第 46 回流域委員会傍聴者意見について

1. 第 46 回流域委員会傍聴者意見と意見に対する回答

『河道計画検討の手引き 財団法人 国土技術研究センター編 山海堂 平成14年2月』(以下、手引きという) P98より抜粋して加筆

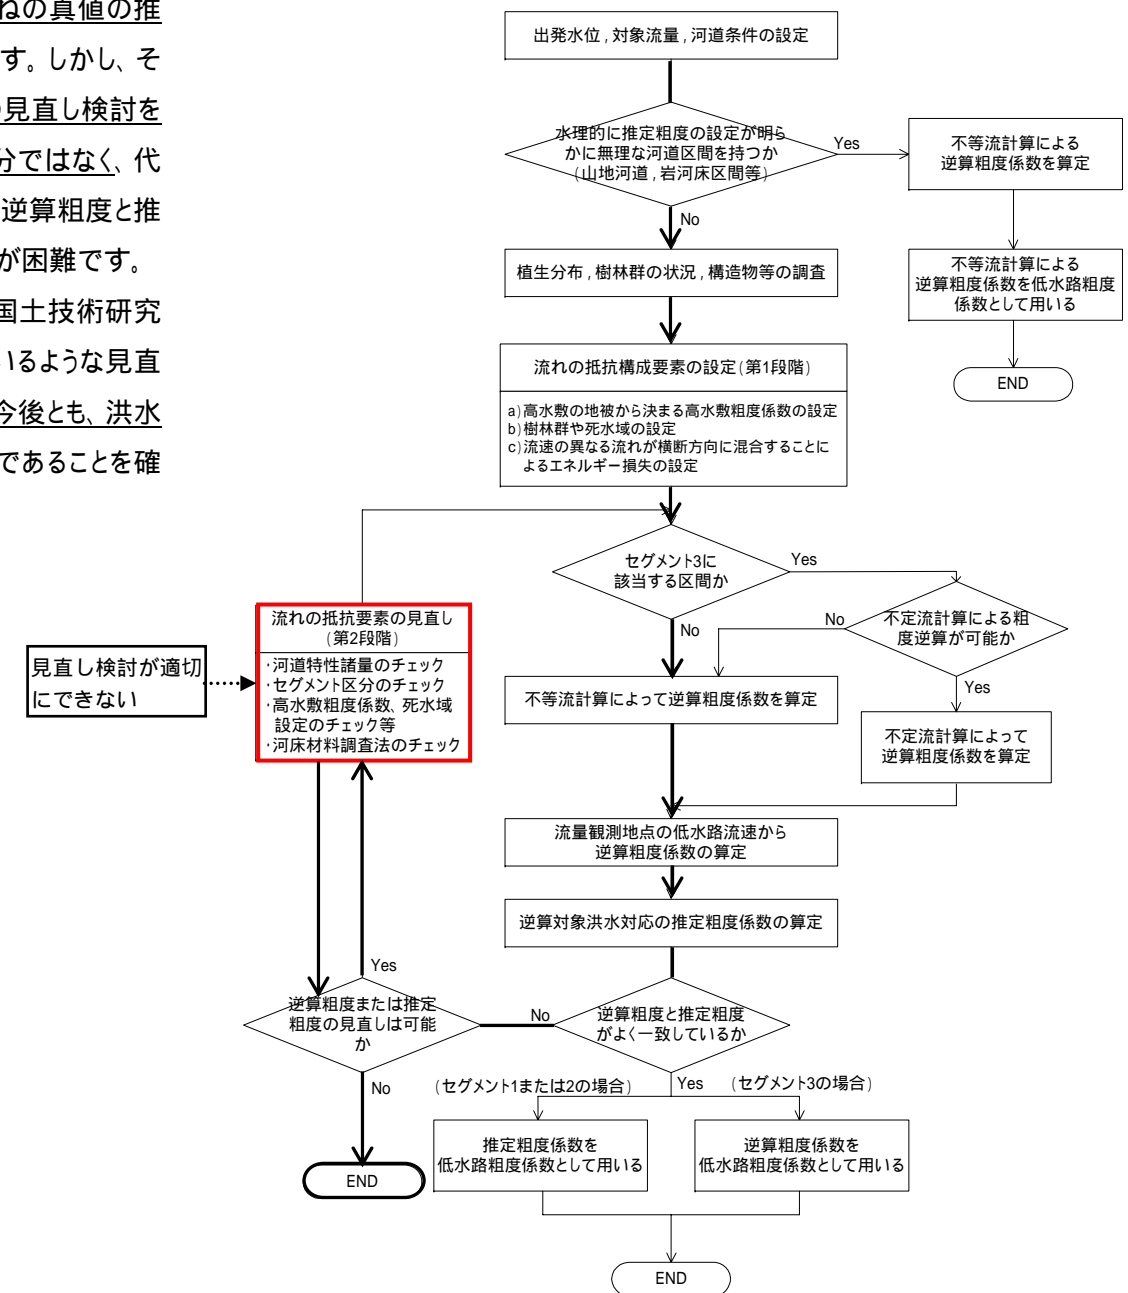
(2) ここで、問題は、県の設定する推定粗度係数と実際の洪水から逆算された逆算粗度係数が、大きく相違する場合は、さかのぼって、代表粒径の設定の妥当性を検証することになっているのに、それが行われていないことです。

県も引用する「河道計画検討の手引き」では、「逆算粗度係数と推定粗度係数の差が大きい場合には、代表粒径や高水敷粗度係数等の見直しを行い、再度低水路粗度係数の設定を行う」(P77)とされています。

県の決めた武庫川の各区域での代表粒径の設定が妥当か、その再検証が必要なのです。

右関連資料の赤枠に示すとおり、逆算粗度係数と推定粗度係数がよく一致しない場合には、流れの抵抗要素を見直すことになっています。

例えば、平成16年10月洪水に匹敵するような規模の複数洪水の観測データが存在する場合には、それらの比較検討により概ねの真値の推定、または見直しを検討すべき条件の推定が可能となります。しかし、そのような洪水のデータは得られていないため、粗度係数の見直し検討を行うに十分なデータ、及び知見の蓄積は、現時点では十分ではなく、代表粒径をはじめとする条件のどれを見直すべきか、または逆算粗度と推定粗度のどちらがより真値に近いかを的確に判断することが困難です。

以上の状況より、『河道計画検討の手引き 財団法人 国土技術研究センター編 山海堂』(以下、手引きという)に記載されているような見直し検討を適切に行うことが困難であり、P1で示したとおり、今後とも、洪水時の観測等のモニタリングをしながら検討を継続するべきであることを確認しています。

図 2.0kの河床材料調査結果

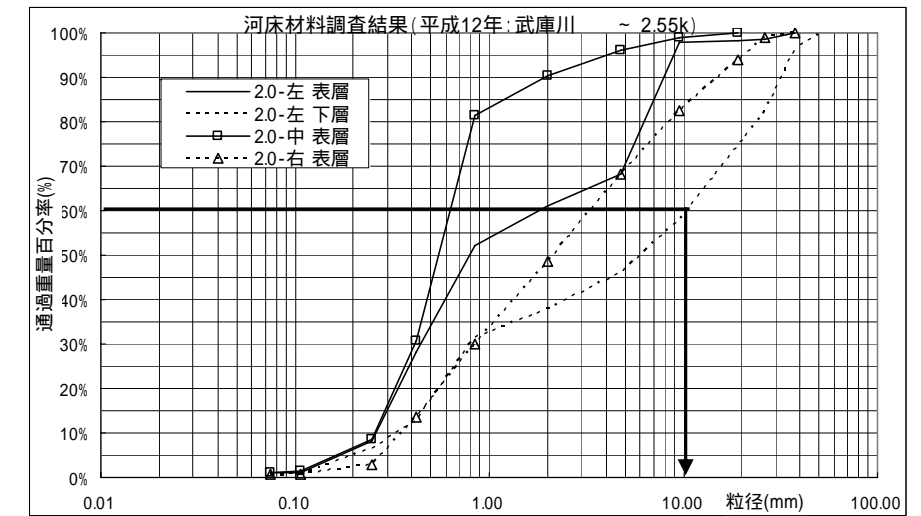
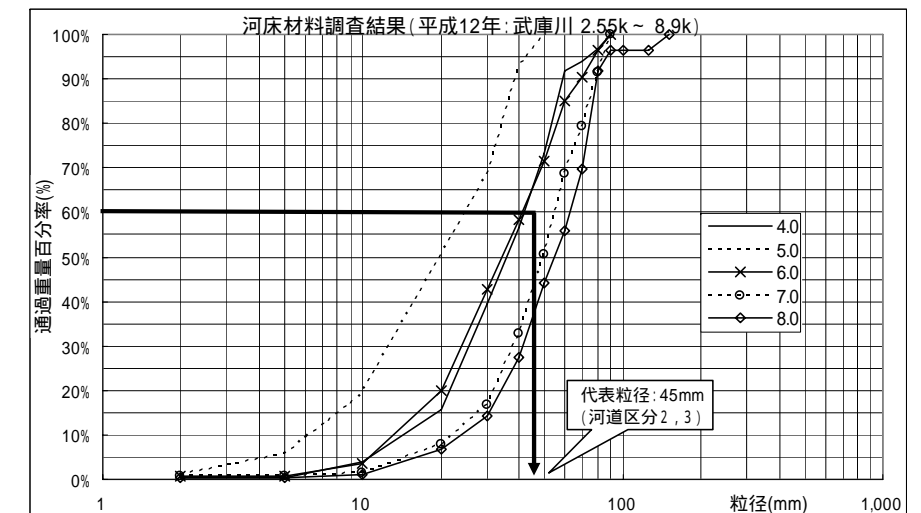
また、平成3年3月の「武庫川潮止め堰水理模型実験報告書」(以下、「平成3年潮止め堰報告書」という)P23、P24では、河口2k地点の代表粒径は、河道みお筋で2mm、砂洲上で4mm程度です(いずれも表層を取り除いた下層の調査)(資料3-1, 2, 3, 4, 5)。

ところが、県は、この区間の代表粒径の設定では、調査結果を採用せず、「将来的に土砂供給の減少が予想されるため、安全側を考慮してその上流区間(潮止め堰～仁川合流点)の代表粒径45mmを採用する」としています。こういう決定が通るのであれば、最初から粒度分布調査をする意味がありません。また、あたかもすぐ上流の代表粒径が45mmであるかのようにしていますが、この上流の3k地点の粒度分布は公表されていませんし、③に記述するように代表粒径45mmこれ自体も根拠のないものです。

- ② ①のすぐ上流部に当たる河口から3キロ付近は、潮止め堰や阪神電車橋梁上流部にあたり、県が、武庫川下流部で、一番流下能力がないとしている箇所です。この箇所の河床がどういう状況か、代表粒径は、いくらとするのが妥当かということは、整備計画全体にも影響を与えるきわめて重要なポイントです。

しかし、こういう重要な箇所の粒度分布調査結果が、平成14年報告書にも平成16年報告書にも発表されていません。平成16年報告書には、調査地点位置図(9-25)に「3.0k」と調査地点として記載されているにもかかわらず、そのデータは示されていません(資料4)。実際は、調査データはあるのではありませんか。県は、疑問に答えるべきです。

さて、さかのぼれば、「平成3年潮止め堰報告書」では、2k地点での粒度分布調査が記されています(この箇所の粒度分布調査なしに、またそのデータの公表なしに潮止め堰の水理実験はできないからです)。d60は、河道みお筋部で1.9mm～2.87mm、砂洲上で2.97mm～4.57mmです(いずれも下層)。

この箇所を代表粒径45mmとするのは、実態とまったく乖離しています。

以上、3k地点は、代表粒径が、平成3年の調査で2mmから5mm程度であるにもかかわらず、45mmの代表粒径の河道区分に組み入れることは再検討すべきです。

右関連資料は平成14年報告書より抜粋した資料です。2.0kの粒度分布は4箇所とられていますが、参考に示した4.0～8.0kの粒度分布と比較して2.0kの4種類の粒度分布曲線の形状や粒度に大きなばらつきが見られます。これは、洪水後期や非洪水期に堆積する細かい粒径成分と洪水時に上流から供給される大きい粒径の成分が混ざりあっていることが原因であり、海域に近い感潮域に由来する現象と考えられます。

河床材料のうち小粒径のものは、洪水時の河床抵抗(及び河床の動きやすさ)にはあまり関係しません。したがって、潮止堰(2.55k)より下流部においても、洪水時の河床抵抗が上流からの大きな成分の土砂の影響を強く受けている区間があると考えられ、その影響区間は河床の縦断勾配が変化する1.5kまでと設定し、その代表粒径を4.0k～8.0kの河床材料調査結果をもとに設定した45mmと同じとしています。

潮止堰より上流の粒径成分との混合が認められることに加えて、砂防事業の進捗に伴う土砂供給の減少に起因した将来的な河床材料の粗粒化の発生を考慮すると、上流側と同じ代表粒径を設定しこれをもとにセグメントを区分することは、河道計画を検討する上において合理性があると判断しています。

なお、「平成3年3月潮止め堰報告書」に記載されている河床材料調査結果は、貴重なデータではありますが、潮止め堰の改築が平成2年10月から平成4年7月にかけて行われており、施設改築による周辺状況の変化、及び工事による影響を受けた上での、約10年後の現在の河道状況を適切に表しているかは疑問があるため、近年に得られたデータをもとに代表粒径とセグメント区分を設定しています。

なお、意見書資4で引用されている図9.3.1に記載されている平成16年報告書における調査位置3.0kは誤りで、調査は行っておりませんので、調査地点から削除して訂正します。平成14年報告書に記載されている河床材料の調査地点は、本資料に添付の参考資料P9に記載しています。

平成 16 年報告書より抜粋して加筆

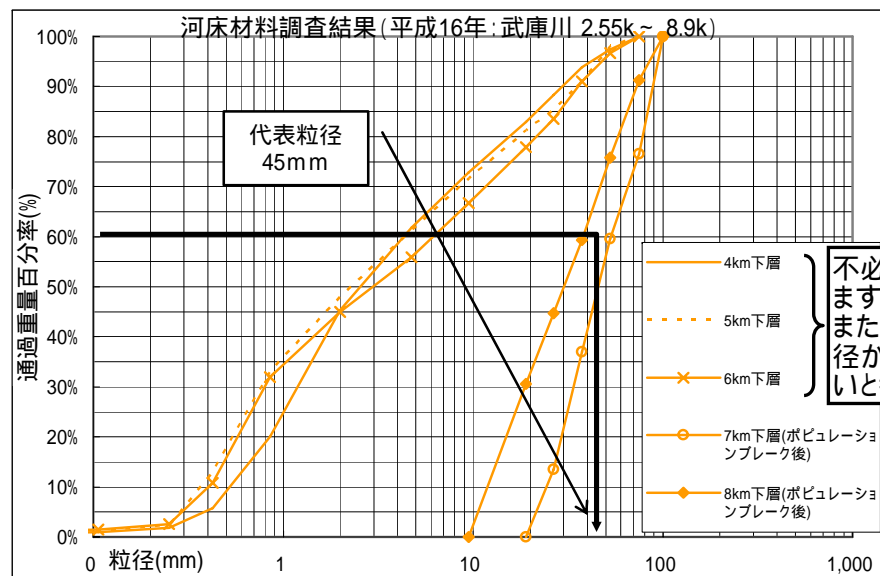
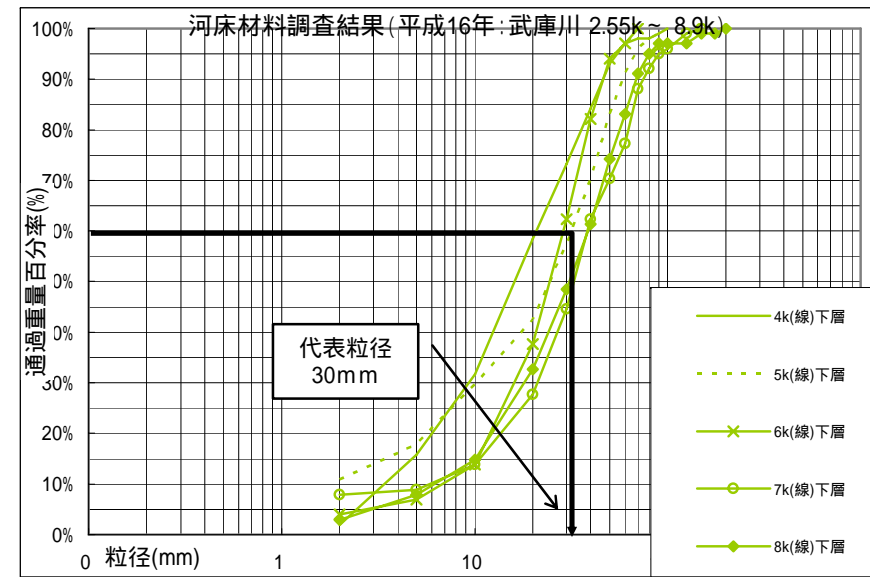
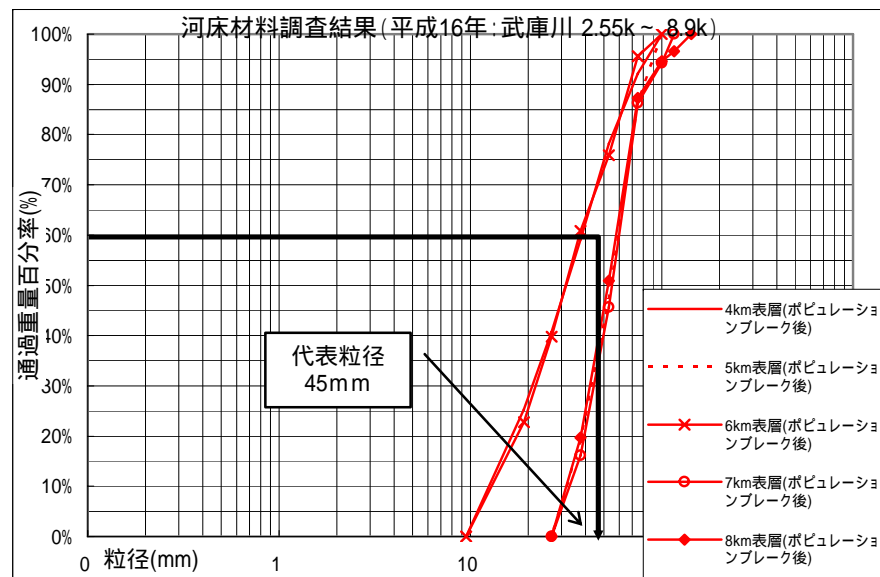
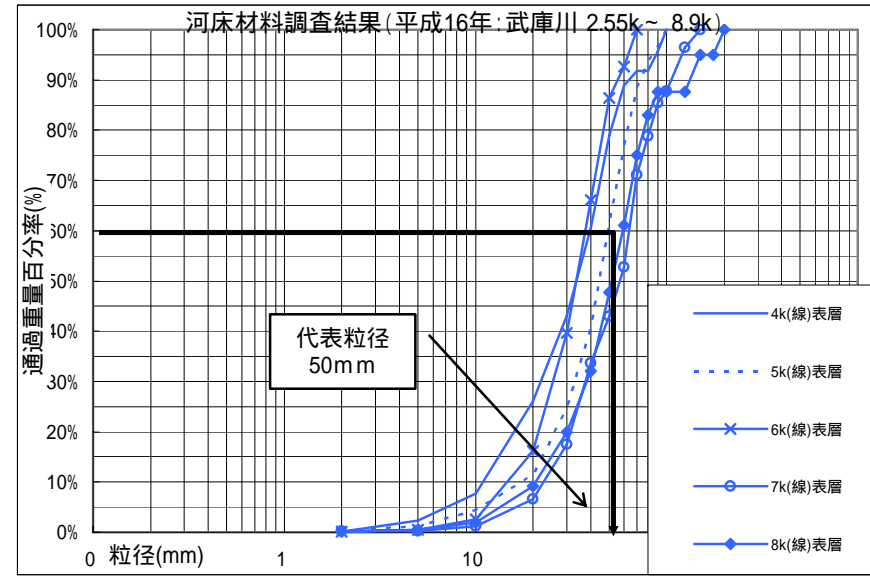
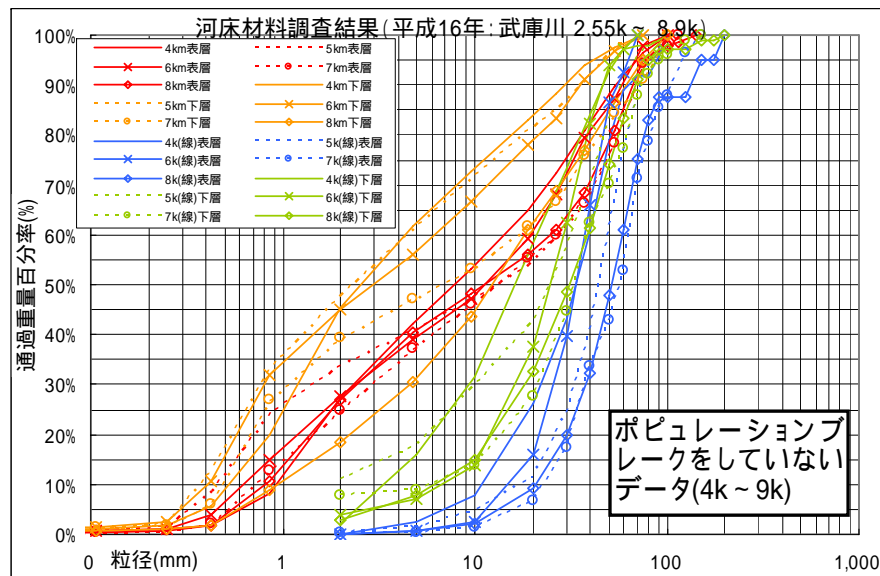
平成16年報告書には、2.55k~8.9kの粒度分布調査結果（2-41、9-52）として、採取法による下層のd60は、4k=4.3mm、5k=4.3mm、6k=6.3mm、7k=16.7mm、8k=18.3mmとなっています。ところが、代表粒径の決定に際して、ポピュレーションブレイクとして、7k地点、8k地点の粒度分布調査の10mm以下を切り捨てた後の60%値を採用し、代表粒径を45mmとしています。（7k、8k地点の加工する以前の粒度分布そのものは、示されていない）（資料5-1、2）

「河道計画検討の手引き」では、60%値が1センチ（=10ミリ）以下は、その値を代表粒径とするとしています。60%値が10mm以下の4キロから6キロは、この規定に基づけば、ポピュレーションブレイクをする必要もなくポピュレーションブレイク後の値を採用することは実態と大きく乖離します。

また、「河道計画検討の手引き」では、ポピュレーションブレイクをする場合は、60%値が10mmを超える場合で、かつ、A「以下の集団が30%以上となる場合」とされており、詳細な手順が示されていますが、この検討がなされたのか。また、10mmでできた根拠は何か、明らかにされていません。10mm以下の構成は4キロ、5キロ、6キロ地点それぞれ、73%、73%、67%となっており、各地点の河床材料の7割を切り捨てて、低水路流量を考えることとなりますが、これが妥当といえるのでしょうか。

7k、8k地点での加工前の粒度分布調査結果が示されていないために、この地点は不明ですが、少なくとも4k、5k、6k地点は、代表粒径45mmの河道区分に入れることは、実際と極端に乖離した河床状態を想定することになります。「河道計画の手引き」にもとづき、この区間の代表粒径は再検討をすべきです。7kmにわたって、45mmの代表粒径の河道区分にしていることも、再検討をすべきです。

平成16年の河床材料調査結果は、採取法（上層、下層）、線格子法（表面、表面下）の4種類の結果が平成16年報告書において整理されています。意見書では、このうち採取法（下層）のみの値を引用しており、そのd60は意見書にあるとおり4k=4.3mm、5k=4.3mm、6k=6.3mmです。その他の3種類の調査方法によるd60は、採取法（上層）では4k=14.3mm、5k=27.0mm、6k=20.0mm、線格子法（表面）では4k=39.7mm、5k=49.4mm、6k=37.7mm、線格子法（表面下）では4k=21.1mm、5k=32.0mm、6k=29.0mm、となっています。（右表参照）

意見書では、4k、5k、6kのデータについて不必要にポピュレーションブレイクを実施したと指摘していますが、意見書資5-2左上の図（P6左下の図にも掲載）の凡例に示されているとおり、意見書で引用している採取法（下層）4k、5k、6kのデータ処理においては、ポピュレーションブレイクを実施していません。

したがって、「60%値が10mm以下の4キロから6キロは、この規定に基づけば、ポピュレーションブレイクをする必要もなくポピュレーションブレイク後の値を採用することは実態と大きく乖離します。」という指摘、及び「10mm以下の構成は4キロ、5キロ、6キロ地点でそれぞれ73%、73%、67%となっており、各地点の7割を切り捨てて、低水路流量を考えることになる」という指摘は事実と異なります。また、P7右下に8kで実施したポピュレーションブレイクの例を示していますが、ポピュレーションブレイクは所定の方法に則って行っていますし、ポピュレーションブレイクを行う前のデータは意見書資5-1左上の図（P6左上の図にも掲載）にも記載されています。

次に、意見書では、平成16年報告書に記載されている4種類の調査結果のうち採取法（下層）のみを引用し、4k、5k、6kのd60が実際はもっと小さいとの主張をされていますが、意見書資5-1、資5-2の左側の図、P6に示した一連の図、及び平成16年報告書より整理した下表からわかるとおり、引用されている調査結果は他の3種類の調査結果と比較して著しく小さく、意見書で引用しているデータは、当該箇所を代表するデータではないと判断しています。なお、d60が著しく小さくなる要因としては、洪水後期に細粒分が多く堆積した地点において通常時の状態に戻る前に調査を行った、等が考えられます。

不必要にポピュレーションブレイクをしていると指摘されていますが、ポピュレーションブレイクは行っていません。また、同じ4k~6kの他の粒度分布曲線と比較して、著しく粒径が小さくなっており、当該区間を代表する粒度分布ではないと考えられます。

「既作成資料に阪神電鉄提供水位を追加して作成」

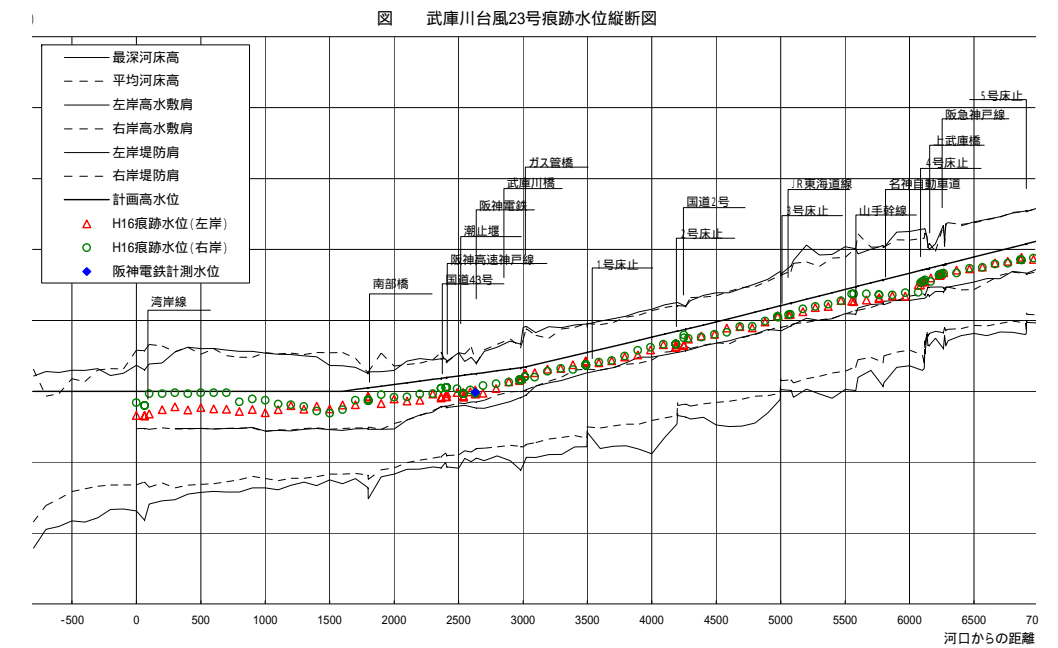
県は、阪神電車橋脚にまきついた草や枝の写真を盛んに示していますが、洪水痕跡による粗度係数逆算の値を低めようというのならいざ知らず、本当に阪神電車橋梁部でのより正確な水位を把握したいと考えているなら、なぜ、本格的に調査をしなかったのでしょうか。

阪神電車の武庫川橋梁には、河川中央部に相当する箇所、橋桁に超音波による水位測定器が設置され、記録が残されています。私が、阪神電車に問い合わせると、台風 23 号時の最高水位は、桁下 2.4メートルであったということです。

(2004 年 10 月 20 日 17 時 50 分～18 時の間の 3 秒おきの最高水位の平均値)。

阪神電鉄から提供された資料によると、当該地点のピーク水位(平成 16 年 10 月 20 日 18:00 の水位)は O.P.4.92m となります(= 桁下端 O.P.7.32m 2.4m)。これを痕跡水位縦断面図に重ねると右図のようになり、痕跡水位の値(橋梁下流左岸 O.P.4.62m、橋梁下流右岸 O.P.5.26m、橋梁上流左岸 O.P.4.83m、左岸 O.P.5.26m)とほぼ一致しますので、痕跡水位、及び阪神電鉄計測水位とも少なくともある程度の精度は保っているものと推測されます。

従来から、洪水痕跡水位には小さくはない誤差を含んでいる可能性があるとの見解を述べさせて頂いていますが、その見解は今後も変わりません。ただし、痕跡水位の調査結果は役立たずで、調査の意味がないという主張はしておりませんし、痕跡水位に誤差があることを理由に逆算粗度係数による流下能力を採用しないというご説明はしておりません。したがって、「たった1枚の写真で洪水痕跡調査が信頼できないかの宣伝は、逆に県の姿勢と調査のずさんさをしめすもの。」、または「洪水痕跡による粗度係数逆算の値を低めようというのならいざ知らず」という指摘については、そのようなことは考えていませんし、そのようなご説明もしていません。この点については、本資料 P11 の「2. 推定粗度を採用する考え方」に資料を添付します。

なお、橋梁付近では、流れが橋脚に当たることにより洪水時の付近の流れは大きく乱れ横断的な水位、または橋梁の上下の水位は一定にはならないと考えられますので、阪神橋梁地点の洪水痕跡水位は、計測位置による変化量も大きいものと考えられます。
